Modulo per la presentazione delle osservazioni per i piani/programmi/progetti sottoposti a procedimenti di valutazione ambientale di competenza statale

ID: Codice procedura (ID_VIP/ID_MATTM):10844

Impianto per la produzione di energia elettrica da fonte eolica, costituito da 6 aerogeneratori della potenza complessiva di 37,2 MW, un sistema di accumulo da 25 MW e relative opere connesse in località "Rempillo" nel comune di Pitigliano (GR).

TESTO DELLE OSSERVAZIONI

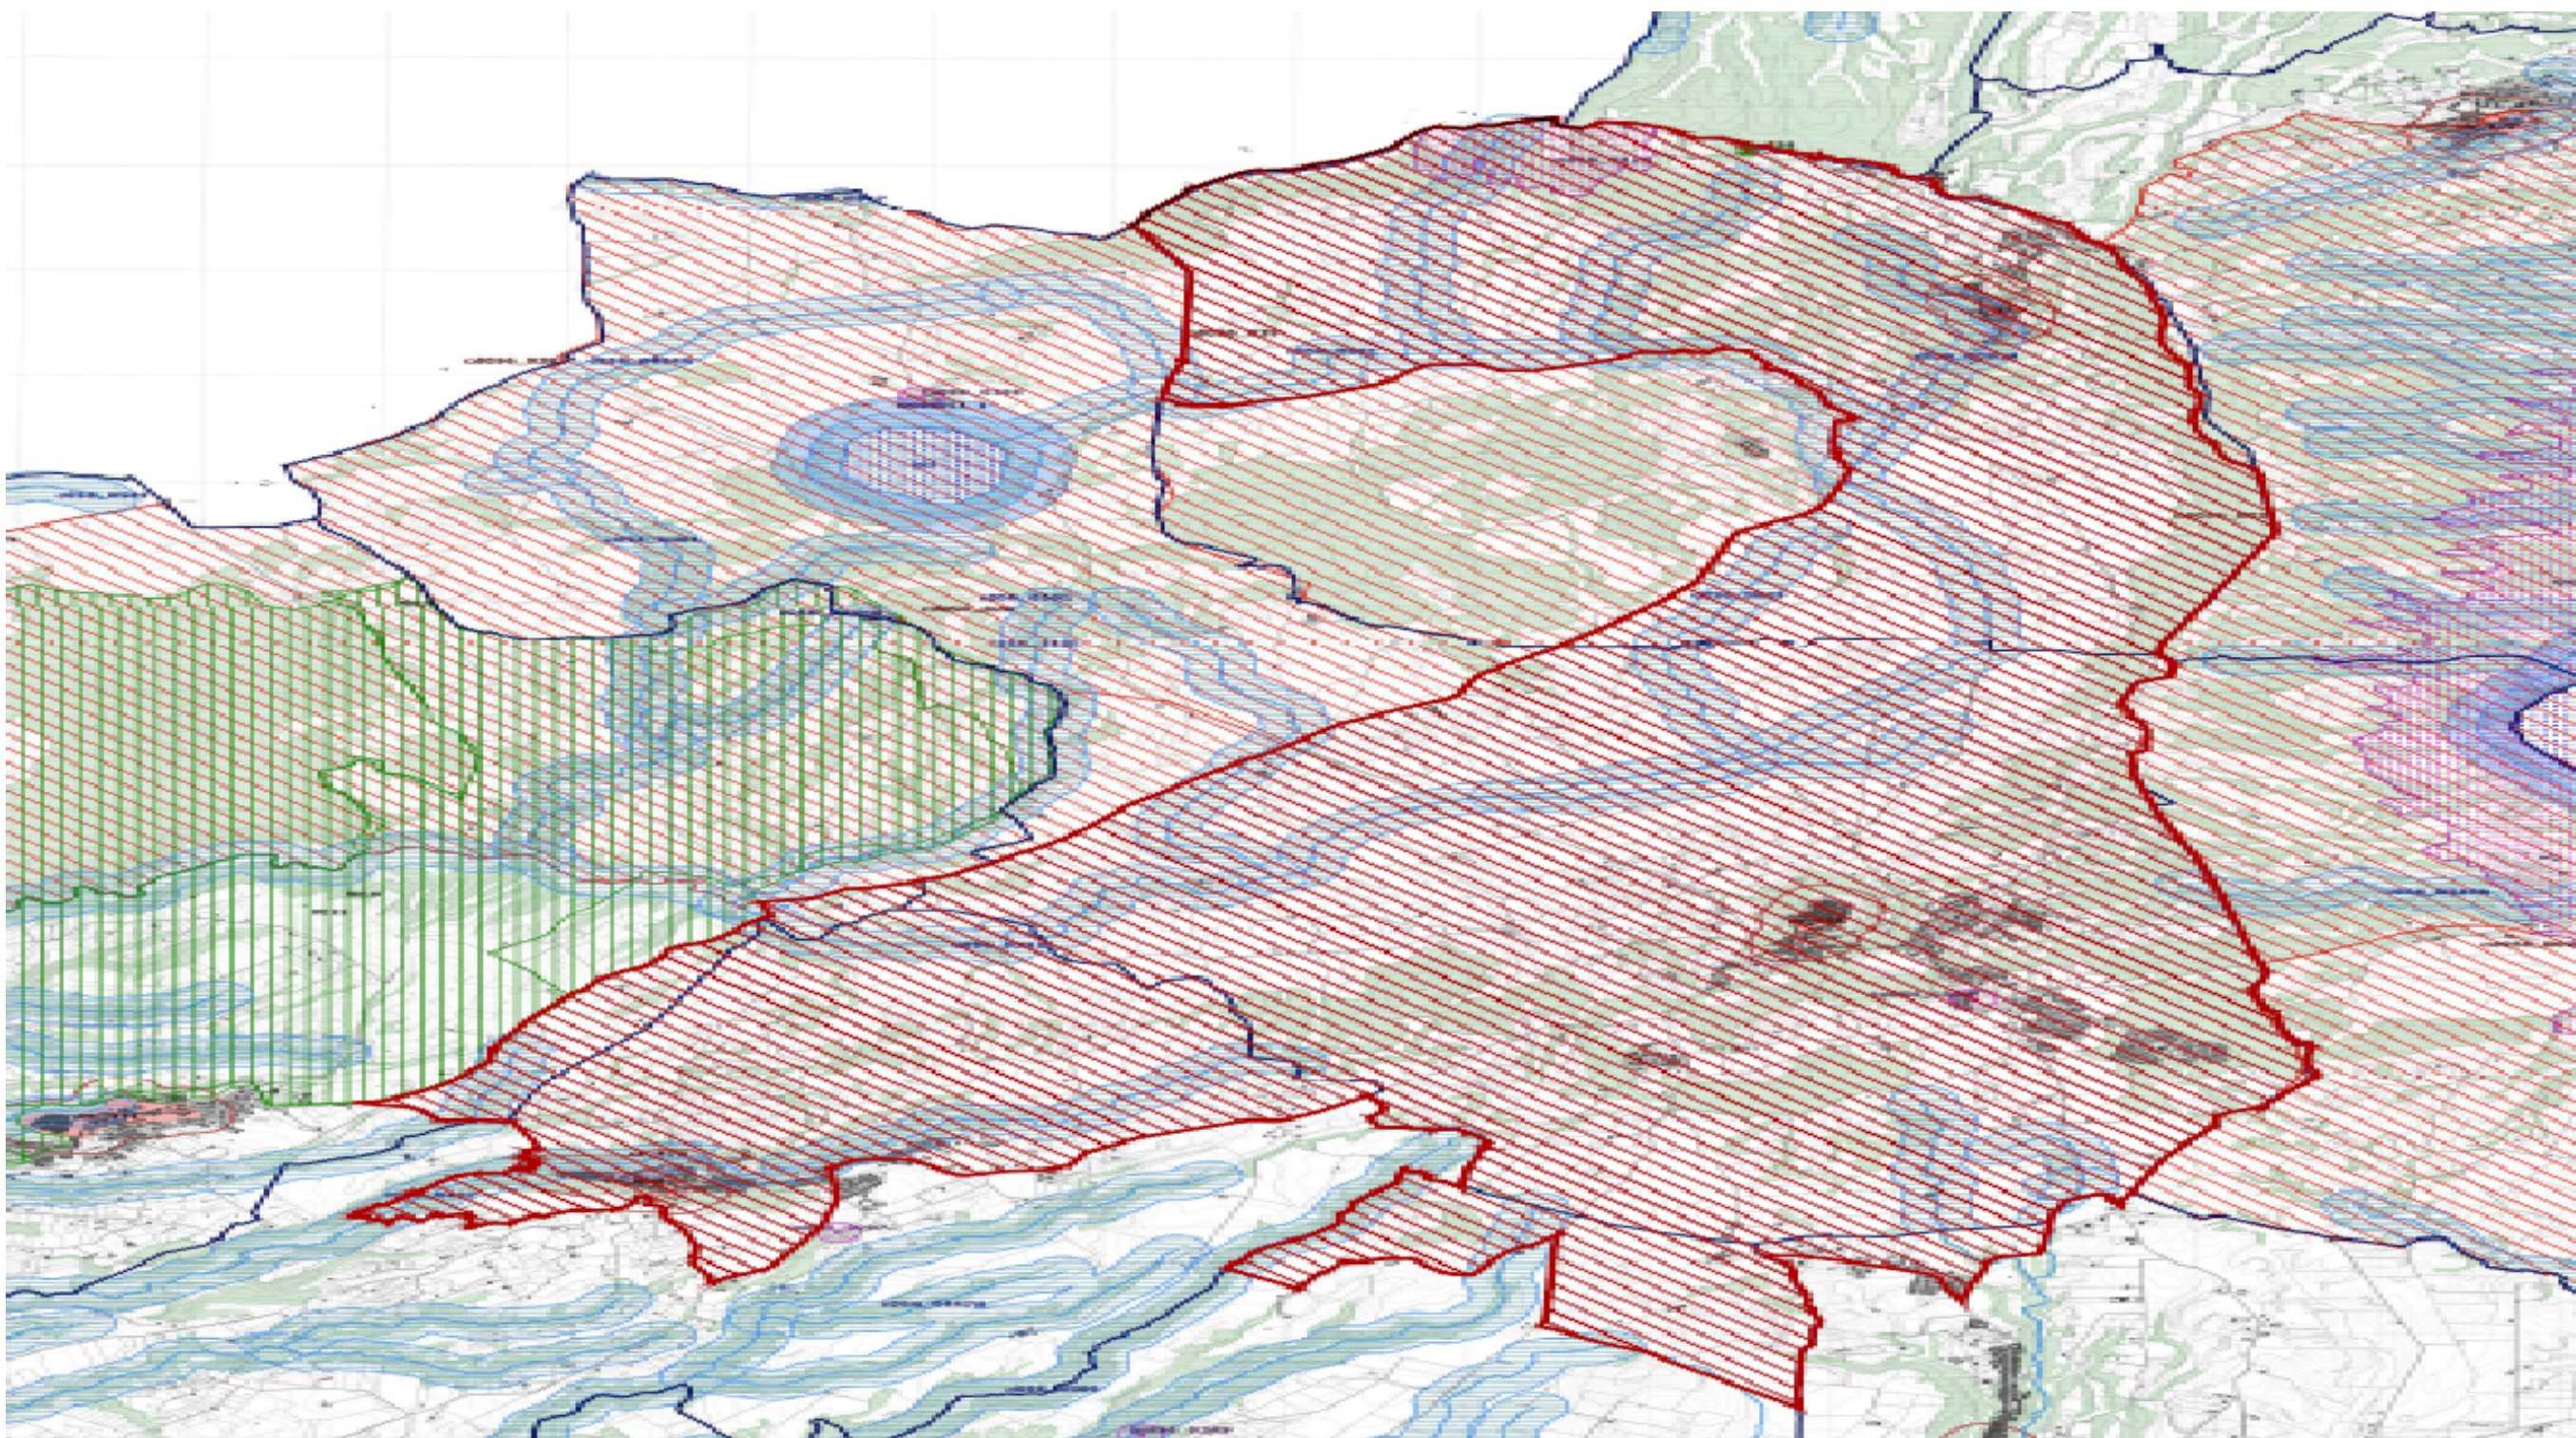
Alla luce del combinato disposto dal "vincolo sul patrimonio paesaggistico (artt. 136 e ss. e 142 del decreto legislativo n. 42/2004 e ss.mm.ii.) e sui beni culturali" (artt. 10 e ss. del decreto legislativo n. 42/2004 e ss.mm.ii.) e dal comma 8 lettera c-quarter del D.Lgs 191/2021 e ss.mm.ii si evince che, ad oggi, le aree in cui sono previsti gli insediamenti dei sei aereogeneratori dell'impianto eolico denominato "Rempillo" non sono idonee perché ricadono tutte all'interno della fascia di rispetto dei **beni paesaggistici di notevole interesse pubblico denominati "Conca del Lago di Mezzano e territorio circostante" (D.M. 22.05.1976)** comprendente anche il **vincolo "Selva del Lamone" (D.M. 22.05.1984)** tutelati dall'**art. 136 del Codice dei Beni Culturali e del Paesaggio** e in particolare un aerogeneratori (P01) è a 100 metri dal primo vincolo citato e gli altri cinque compresi in una distanza massima tra 1 km e 2 km (vedi immagine n. 1 dell'ALLEGATO). Nella fascia di rispetto dei 3 km anche la porzione di vincolo rappresentato dalla Selva del Lamone che gode di altre importanti tutele in quanto Riserva Naturale regionale (L. 394/91 e L.R. 29/97), Zona di Protezione speciale (ZPS) insieme ai Monti di Castro collegati tra loro da una Zona di Conservazione Speciale (ZSC), il sistema fluviale Fiume Fiora-Olpeta. La Selva del Lamone oltre il vincolo paesaggistico di notevole interesse pubblico che la rende area non idonea all'installazione degli impianti FER anche nelle sue fasce di rispetto dei 3 km, gode di un'altra tutela che ne rivela l'importanza di area di importanza internazionale per l'avifauna IBA (012) che viene collegata all'altra IBA (099) Lago di Bolsena attraverso la ZPS Caldera di Latera e la ZSC Lago di Mezzano che insieme sono compresi nel vincolo paesaggistico " Conca Lago di Mezzano..." e verranno uniti dal nuovo vincolo paesaggistico "*Ambito paesaggistico, geologico e geomorfologico dell'orlo della caldera di Latera e delle sue pendici interessate dai centri eruttivi periferici*" (si veda a riguardo la proposta pubblicata sul sito del MIC in data 09/08/2023 e

l'immagine n. 2 dell' ALLEGATO) all'area di notevole interesse pubblico " Conca del lago di Bolsena" (D.M. 24.10.1960). Praticamente una vasta zona che per interesse paesaggistico e naturalistico oltre che storico, archeologico e identitario rappresenta un unicum nel panorama nazionale.

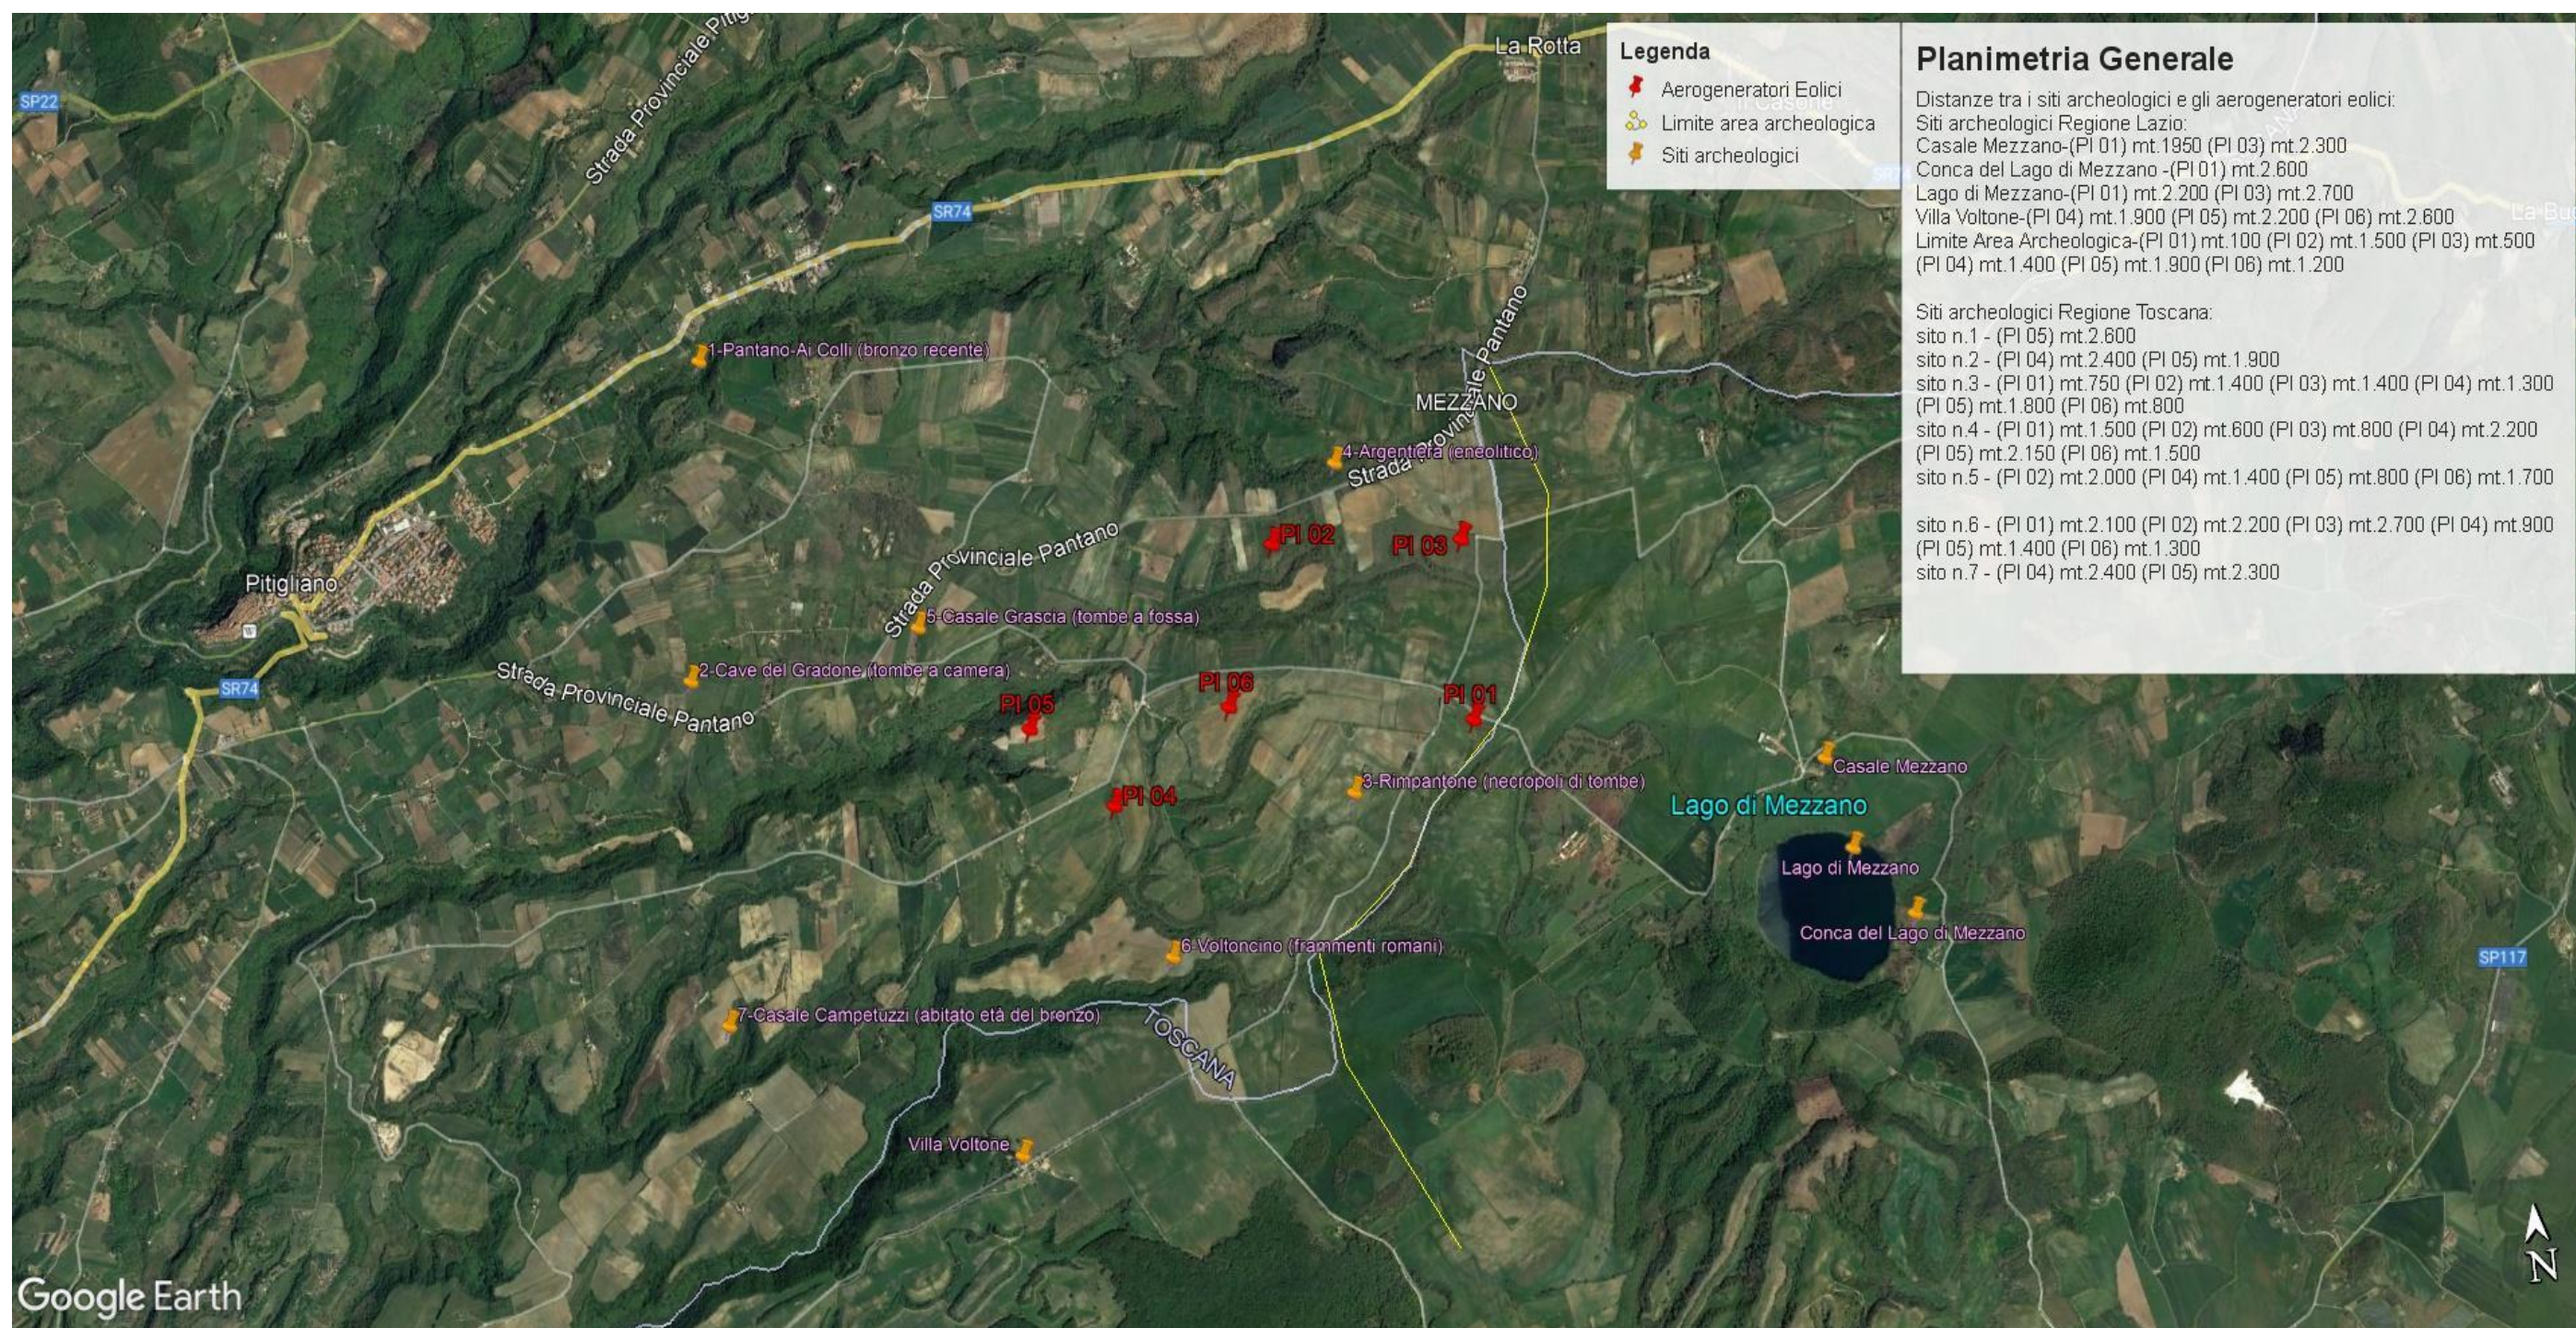
Inoltre, la zona in cui insisterebbe l'impianto eolico industriale Rempillo è compresa nelle fasce di rispetto di 3 km di diversi beni archeologici tutelati dalla parte II del Codice dei Beni Culturali (vedi

Allegato, immagine n. 3). Inoltre le pale P04 e P05 ricadono all'interno di un'area archeologica che la Proponente vorrebbe cancellare per il semplice fatto che non è riportata nel documento regionale ma nel documento provinciale come meglio dettagliato nell'Osservazione n. 5. Alla luce di quanto documentato appare chiaro quindi che la collocazione dell'impianto non ha tenuto conto alcuno dei vincoli dell'area nella quale è stato progettato e l'inserimento dell'impianto eolico nel paesaggio e sul territorio non è corretto (Allegato IV delle Linee guida nazionali di cui al D.M dello Sviluppo economico del 10.09.2010).
